**ZMĚNOVÝ LIST (příloha dodatku SoD č. Spr. 2401/2011)**č.: **ZL01***Dodatečné stavební práce zadané v "Jednacím řízení bez uveřejnění" (JBŘÚ) v souladu se Zákonem o zadávání veřejných zakázek č. 134/2016 Sb. Ve znění pozdějších právních předpisů***Stavba:** Provedení stavebních prací v rámci rekonstrukce jednací síně č.7 a jejího zázemí **Datum:** **5.9.2019**

Předmět změny: Doplnění parotěsné vrstvy do SDK předstěny v místnosti č. 105 budovy "A".  
 Dotčené místo: **Budova "A" Krajského soudu v Ostravě**  
 Odkaz na výkresy: *relevantní části PD přiloženy u kalkulačních listů jednotlivých změn*  
 Odkaz na rozpočtovou dokumentaci: *pro každou změnu zpracována samostatná kalkulace*  
 Odkaz na jinou část smlouvy: ---  
 Změna termínu dokončení stavby: **není**  
 Dopad do ceny díla dle SOD: **přípočet** **2 876,62 Kč** (bez DPH)  
 Změnu vyvolal: **dodavatel, v reakci na stav objektu**

Kód: R19-002  
Stavba: KS Ostrava - Rekonstrukce jednací síně č.7 a jejího zázemí

príloha č. 1 - ZL1

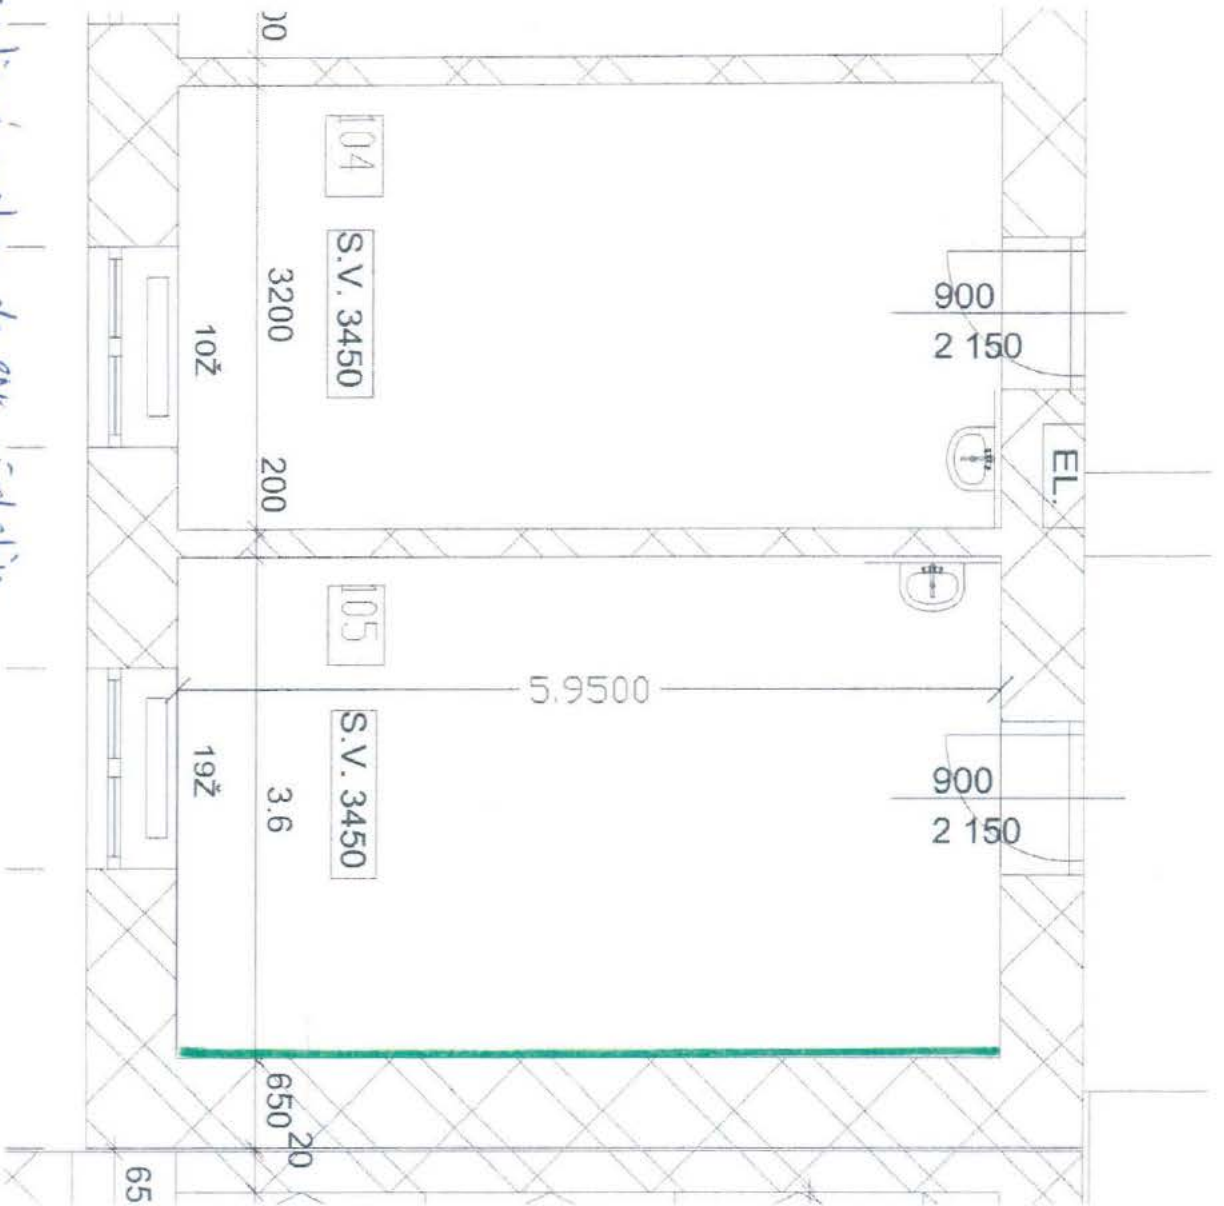
**Popis:** Doplnění parotěsné vrstvy do SDK předstěny v místnosti č. 105 budovy "A".  
 V průběhu realizace bylo zjištěno, že v rámci dodávky bude nutné doplnit novou SDK kci předstěny o parotěsnou vrstvu z důvodu přiléhající dilatační spáře objektu budovy "A" zamezení proudění par - záoachu.  
**Důvod:** parotěsnou vrstvu z důvodu přiléhající dilatační spáře objektu budovy "A" zamezení proudění par - záoachu.  
**Výsledek:** Montáž parotěsné zábrany do SDK příčky; parozábrana foliová UV odolná 40000x1500 mm; SDK stěna předsazená úprava styku stěny a pohledu separační páskou a silikonováním.

■ doplnění pevné výškové výstavby do sál předstiny

K	763111741	Montáž parotěsné zábrany do SDK příčky	m2	21,00000	25,19	528,99
	M	63150817	parozábrana foliová UV odolná 4000x1500 mm	m2	23,10000	69,58	1 607,30
	K	763121715	SDK stěna předsazená úprava styku stěny a podhledu separační páskou a silikonováním	m	18,00000	41,06	739,08

# Příloha č. 1-ZL2

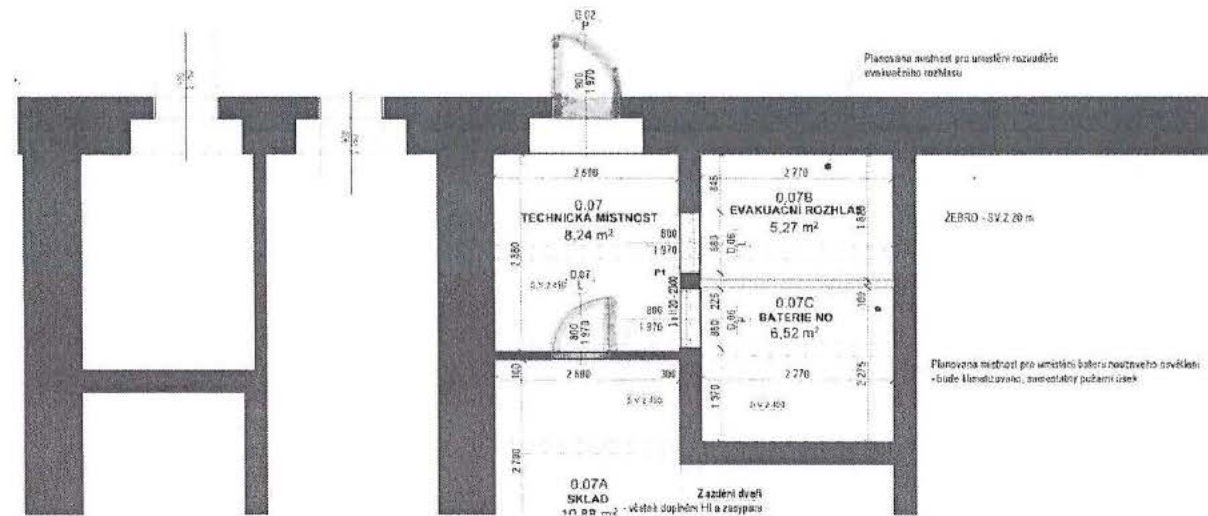
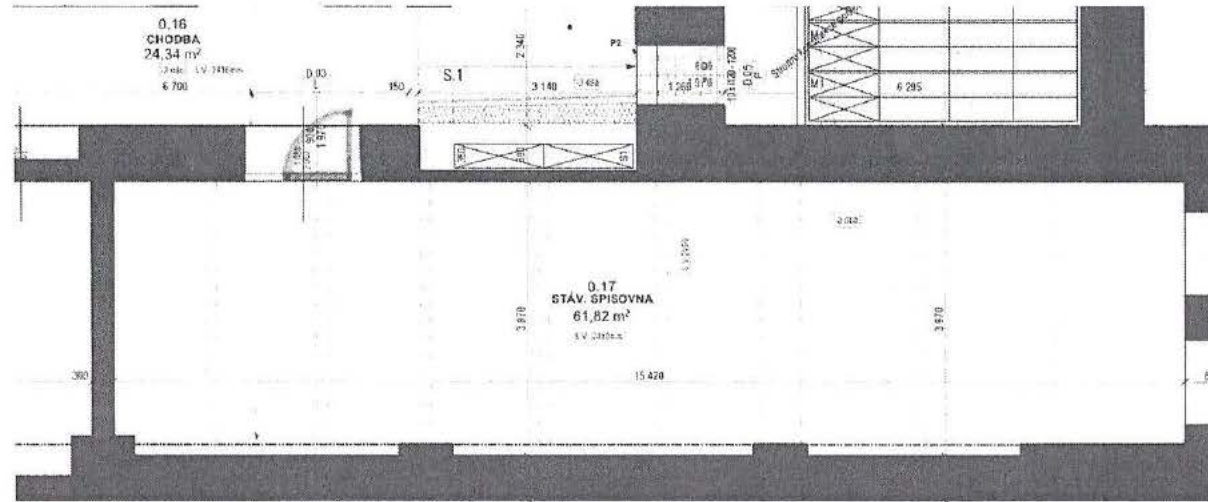
Popis: Úprava dveří z důvodu atypických rozměrů - zjištěno při zaměření.

Důvod: Na základě skutečného zaměření původních otvorů došlo ke zjištění, že je potřeba upravit rozměry dveří na požadovaný rozměr, dle původních otvorů.

-úprava rozměru dveří

Výsledek: D+M úpravy dveří dle rozměru na nestandardní rozměr (seřiznutí křídla, vložení hranolu, oplechování, úprava zárubně).

1	K	766-008.RXX_AT	D+M dveře D02 - jednokřídlé EW 30 DP1+C vč. zárubně kování, samozavírač - příplatek za výrobu v atypickém rozměru 90/183	kus	1,00000	9 734,00	9 734,00	
2	K	766-009.RXX_AT	D+M dveře D03 - jednokřídlé vč. zárubně kování - příplatek za úpravu dveří std. rozměru na nestandardní rozměr (seřiznutí křídla, vložení hranolu, oplechování, úprava zárubně)	kus	1,00000	2 864,40	2 864,40	
3	K	766-013.RXX_AT	D+M dveře D07 - jednokřídlé vč. zárubně kování - příplatek za úpravu dveří std. rozměru na nestandardní rozměr (seřiznutí křídla, vložení hranolu, oplechování, úprava zárubně)	kus	1,00000	2 864,40	2 864,40	
4	K	998766202R00	Přesun hmot pro truhlářské konstr., výšky do 12 m	%	154,62800	1,24	191,74

# Příloha č. 1 - ZL3

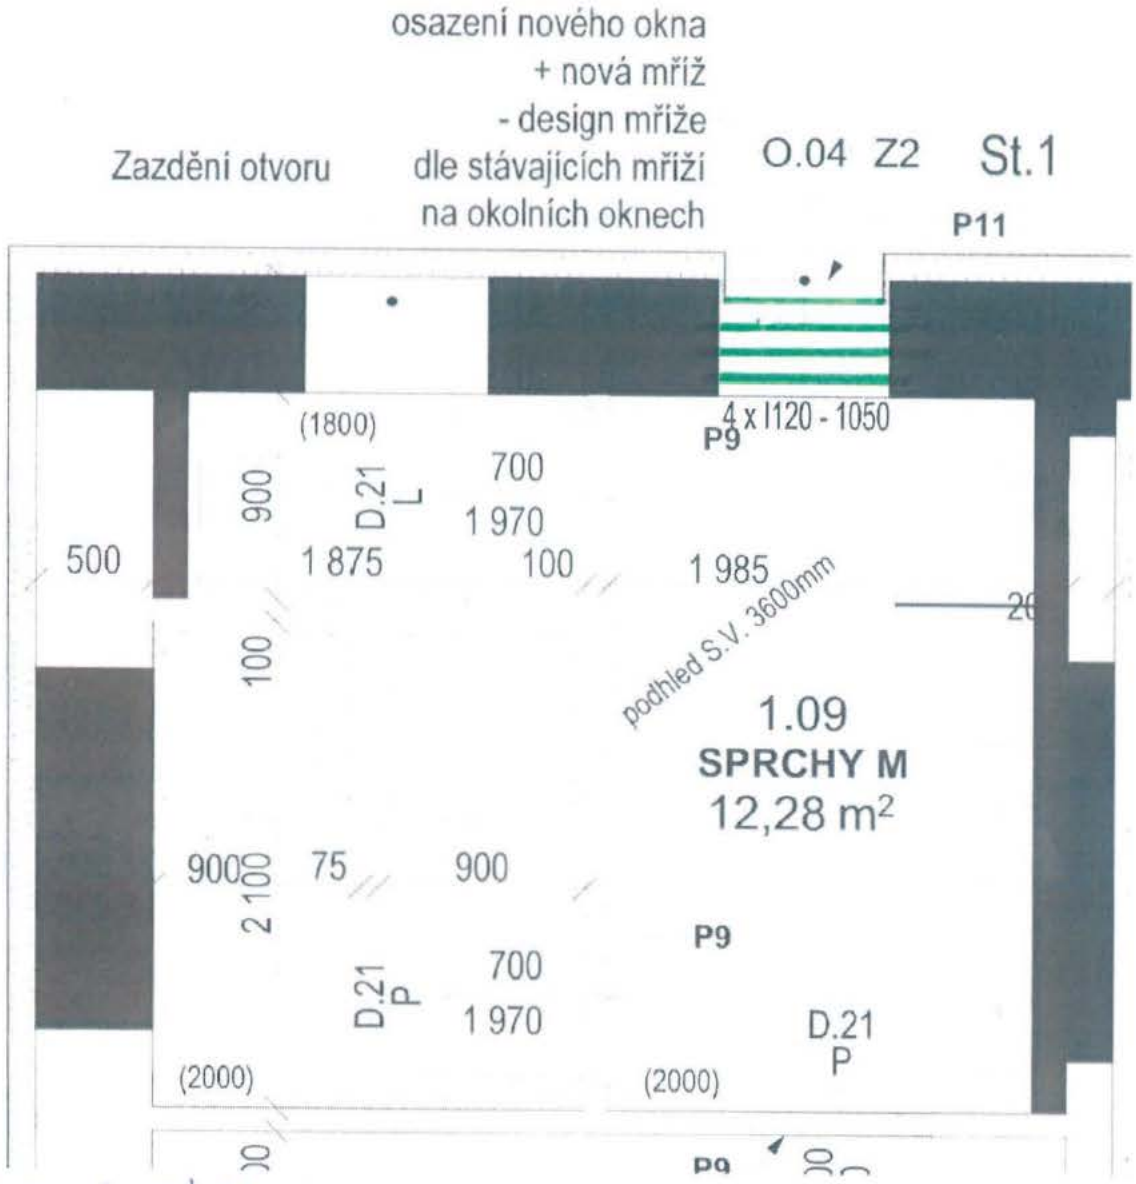
**Popis a odůvodnění změny:****Popis:** Změna typu mříže Z/2 s ohledem na zabezpečení prostor KSO.**Důvod:** V daném prostoru došlo ke záměně z bezpečnosti třídy RC3 na mříž bez certifikace.**Výsledek:** D+M mříže vč. kotvení a nátěru Z2 bez bezpečnostní třídy RC3.**Cena:**

- mříže bez bezpečnostní třídy RC3

D	767	Konstrukce zámečnické					-510,30
185	K	767-001.RXX.1 Z/2	D+M mříže vč. kotvení a nátěru (1xzáklad+2x email) - Z2	m2	-1,15500	6 377,07	-7 365,52
208	K	767-001.RXX.1 Z/2a	D+M mříže vč. kotvení a nátěru (1xzáklad+2x email) - Z2 bez RC	m2	1,15500	5 944,17	6 865,52
207	K	998767202R00	Přesun hmot pro zámečnické konstr., výšky do 12 m	%	-5,00000	2,06	-10,30

Príloha č. 1 - ZL4

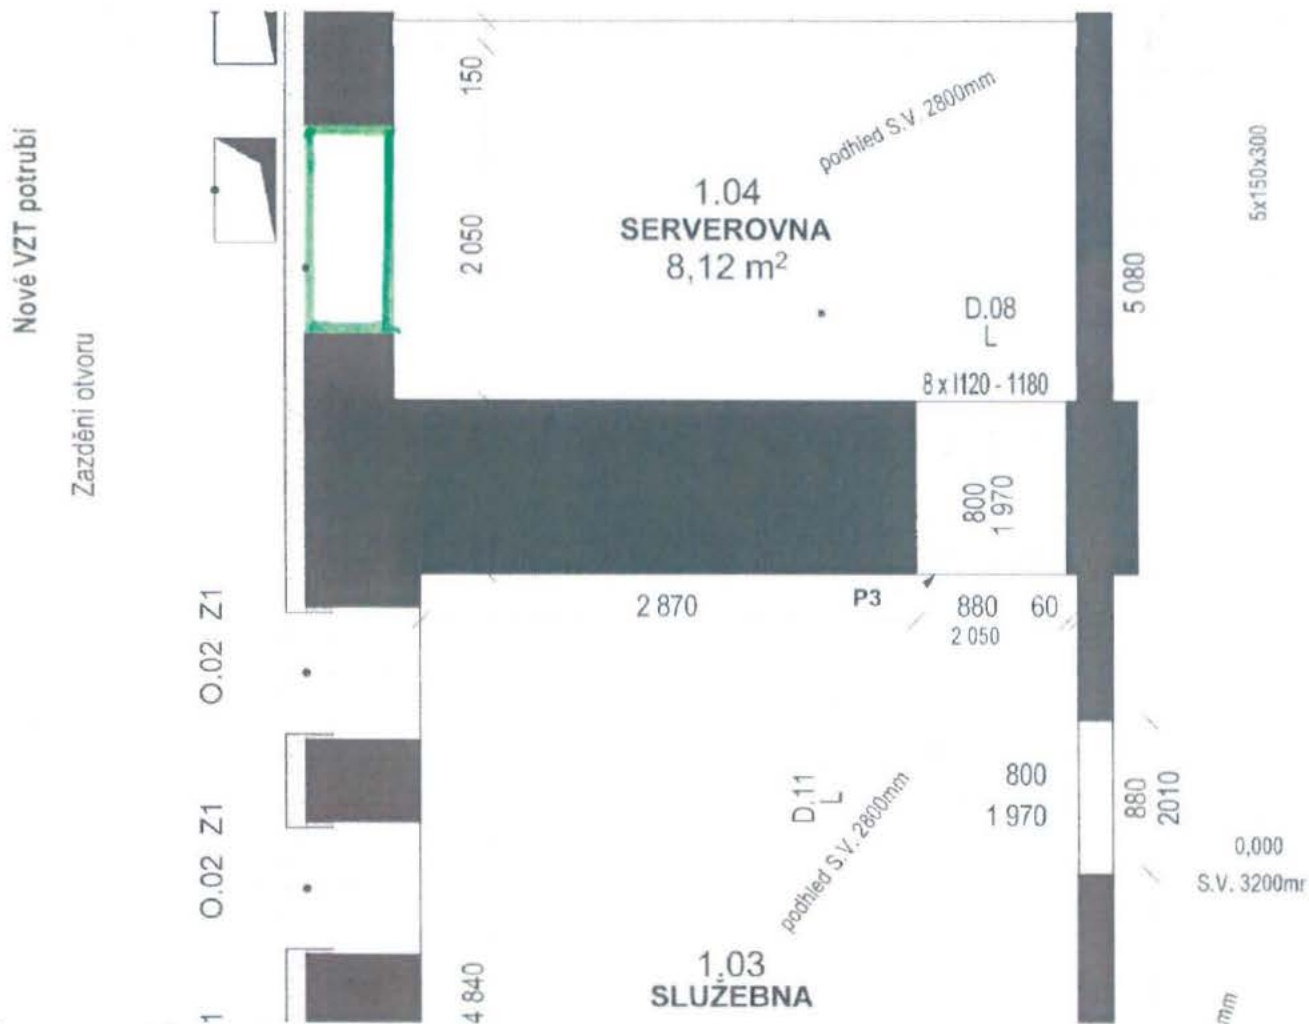
Popis: Úprava parapetu v místě bouraného okna.

Důvod: Na základě zjištění skutečného stavu okna ze strany VVO bylo nutné provést odstranění skleněných tvárnic a úpravu napojení na klempířské prvky střechy.

bovná práca (zotavo + sklenicé tvornice)

Výsledek: Bourání zdíva z cihel; Bourání otvorů ze skleněných tvárnic.

D		96	Bourání konstrukcí				56,74
3	K	962032231R00	Bourání zdiva z cihel	m3	0,05130	390,05	20,01
5	K	962081141R00	Bourání otvorů ze skleněných tvárnic tl. 15 cm	m2	0,34200	107,40	36,73
D		D96	Přesuny suti a vybouraných hmot				235,18
40	K	979011111R00	Svislá doprava suti a vybour. hmot za 2.NP a 1.PP	t	0,12700	253,00	32,13
41	K	979011121R00	Příplatek za každé další podlaží	t	0,25400	57,50	14,61
42	K	979081111R00	Odvoz suti a vybour. hmot na skládku do 1 km	t	0,12700	148,96	18,92
43	K	979081121R00	Příplatek k odvozu za každý další 1 km	t	1,14300	6,47	7,40
44	K	979082111R00	Vnitrostaveništní doprava suti do 10 m	t	0,12700	241,50	30,67
45	K	979082121R00	Příplatek k vnitrost. dopravě suti za dalších 5 m	t	1,27000	34,50	43,82
46	K	979087113R00	Nakládání vybouraných hmot na dopravní prostředky	t	0,12700	172,50	21,91
47	K	979990102R00	Poplatek za skládku suti - směs	t	0,12700	517,50	65,72
D		767	Konstrukce zámečnické				134,68
